Comisión Nacional
de Hidrocarburos

Opinión a la propuesta de modificación de la
Asignación A-0234-Campo Nejo

FEBRERO 2016

Fig. 2 Oportunidades BDOE IV 2013 (Fuente: PEP)

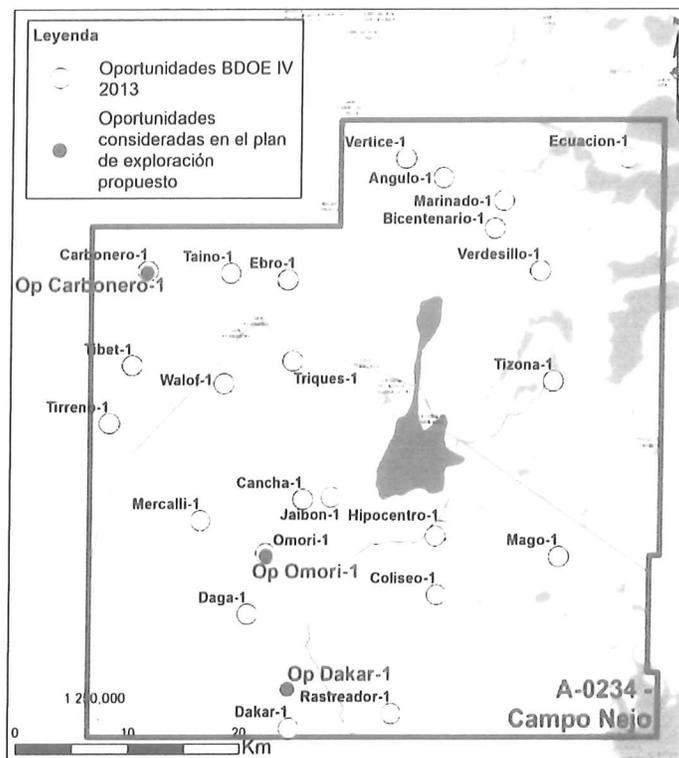
A) Se solicita modificar el área de Asignación toda vez que las oportunidades exploratorias identificadas por Pemex en dicha área reportan baja volumetría, riesgo alto y bajo valor económico, según la interpretación realizada por el mismo Pemex (Fig. 2).

1. En cuanto a la modificación de la Asignación debido a las oportunidades exploratorias identificadas en dicha área, que según la interpretación de Pemex reportan baja volumetría, riesgo alto y bajo valor económico dentro de esa Asignación (Fig. 2), se advierte que es procedente toda vez que además de lo que expresa Pemex, las condiciones actuales del precio del gas y el condensado aunado a los costos de operación e inversiones afectan la viabilidad económica del proyecto del potencial exploratorio.
2. Respecto a la modificación de la Asignación debido al área protegida Laguna Madre y Delta del Rio Bravo se advierte que ésta se encuentra parcialmente dentro del área de dicha Asignación, motivo por el cual se considera conveniente modificarla para evitar el traslape que actualmente se presenta.

Fig. 3 Área de Asignación A-0234-Campo Nejo y Áreas protegidas (Fuente: PEP)

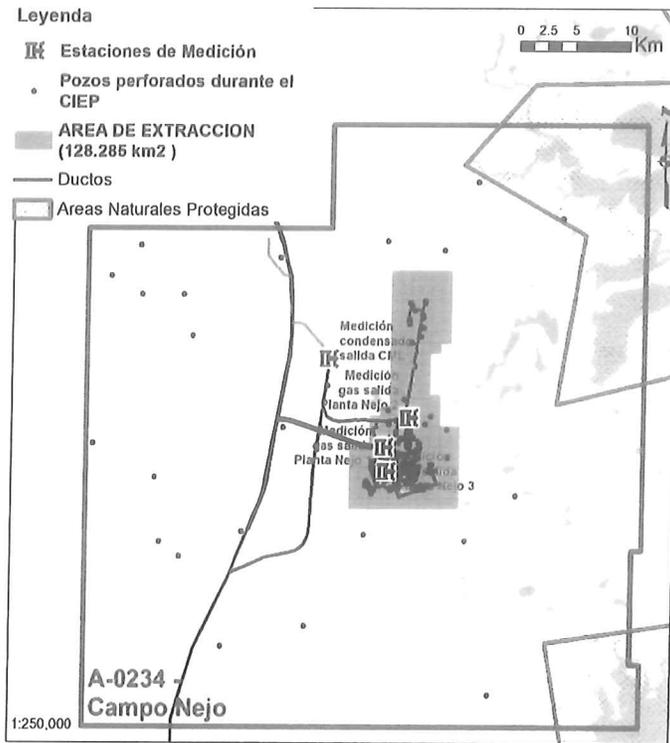
B) Adicionalmente, la Sener requiere modificar el área de Asignación, ya que la misma se traslapa de manera parcial con el área naturalmente protegida denominada "Laguna Madre y Delta del Río Bravo", como se observa en la Fig. 3. Como resultado de las modificaciones propuestas, se solicita informar si dichas modificaciones impactan en el Plan de Desarrollo para la Extracción de Hidrocarburos.

Aunado a lo anterior, se advierte que dicha reducción no impactaría en el plan de desarrollo para la extracción (Fig. 3) ya que se encuentra muy lejana al área de extracción sobre la cual está dirigido dicho plan.

Fig. 4 Área a conservar e infraestructura (Fuente: PEP).

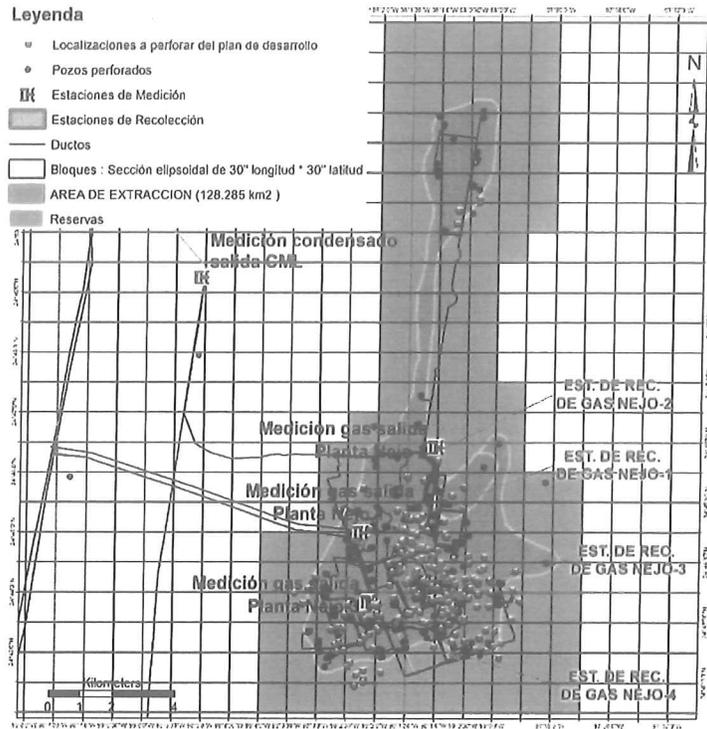
Derivado de las modificaciones propuestas, se advierte que la Asignación se reduce a 165 bloques, que abarca el polígono del campo y corresponde únicamente al área en extracción. La reducción total es de 2,774 bloques. De tal forma que solo estaría conservando el área en extracción (Fig. 4).

En este sentido, considerando el recorte total, que excluye las oportunidades exploratorias y las áreas naturalmente protegidas, dejando solamente el área de extracción (Fig. 4), se recomienda a Pemex tomar las acciones necesarias para la entrega del área a la cual está renunciando.

No obstante lo anterior, se concluye que las modificaciones propuestas no afectan el plan de desarrollo para la extracción, toda vez que el área de extracción sobre la cual se diseñó dicho plan queda completa, así como todas las localizaciones a perforar de dicho plan de desarrollo para la extracción, considerando además que las instalaciones de producción, se encuentran dentro del polígono del campo Nejo.

Fig. 5 Validación de la información para reducción del área de Asignación. (Fuente: CNH)

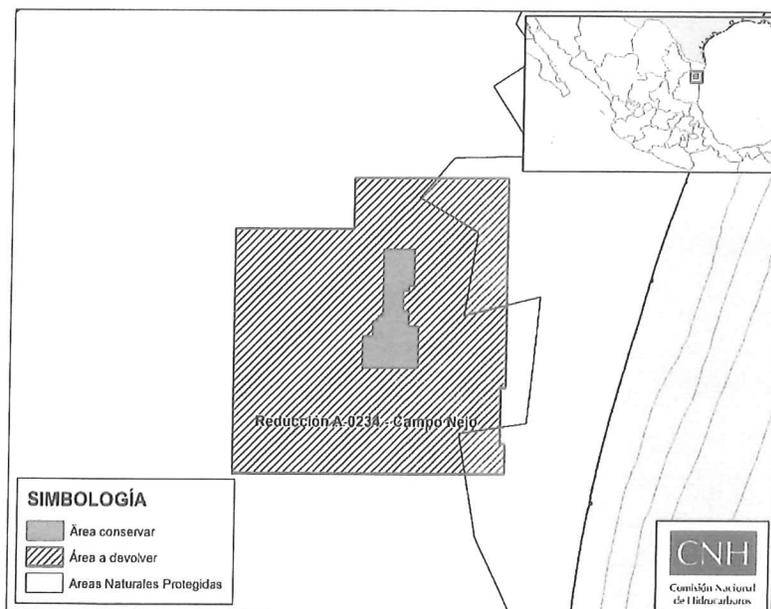
De acuerdo con el análisis de la información referida con antelación, se advierte que el área de asignación que Pemex solicita reducir y conservar, se ajusta con las áreas proporcionadas en los archivos “.SHP” elaborados por la Sener (Fig. 5).
